改善箇所説明図

不具合の内容

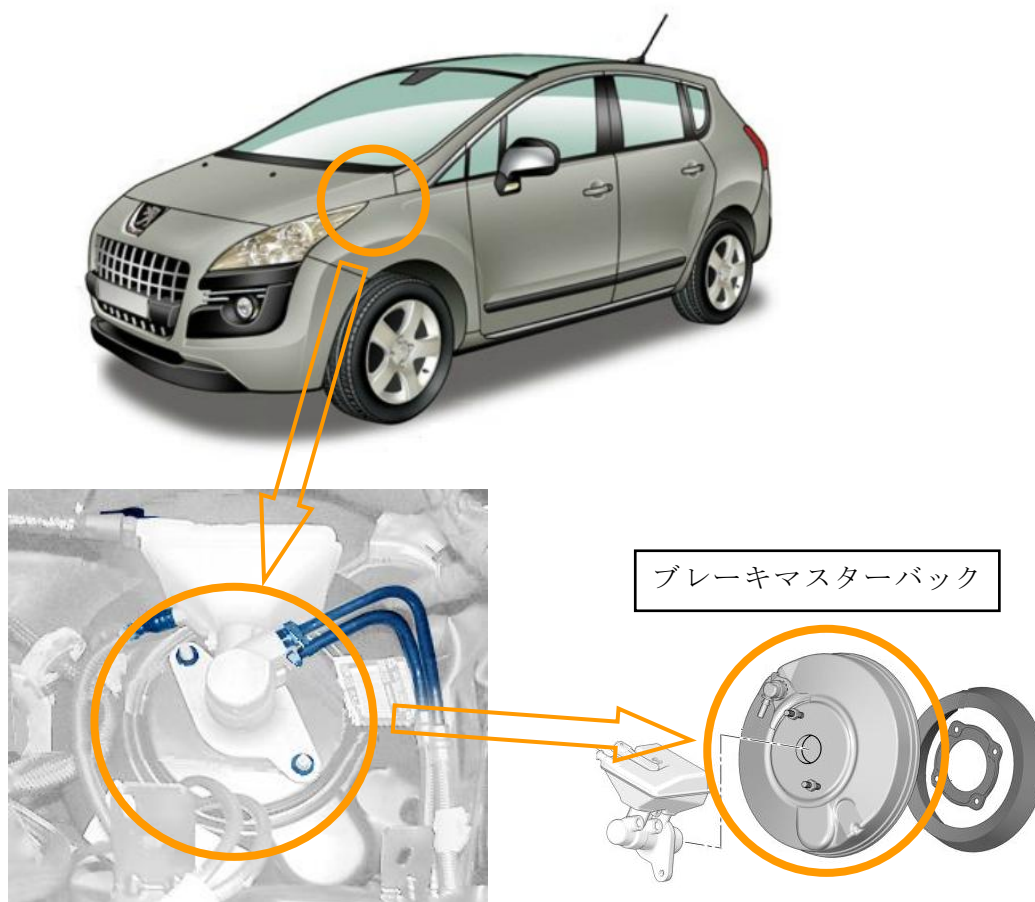
ブレーキマスターバックにおいて、内部部品のダイヤフラムの強度が不足しているものがある。そのため、そのまま使用を続けるとダイヤフラムが変形し、ブレーキペダルを放した際にブレーキペダルが規定の位置まで戻らなくなり、ブレーキの引き摺りやブレーキランプが点灯したままの状態となるおそれがある。

全車両、ブレーキマスターバックを良品と交換する。
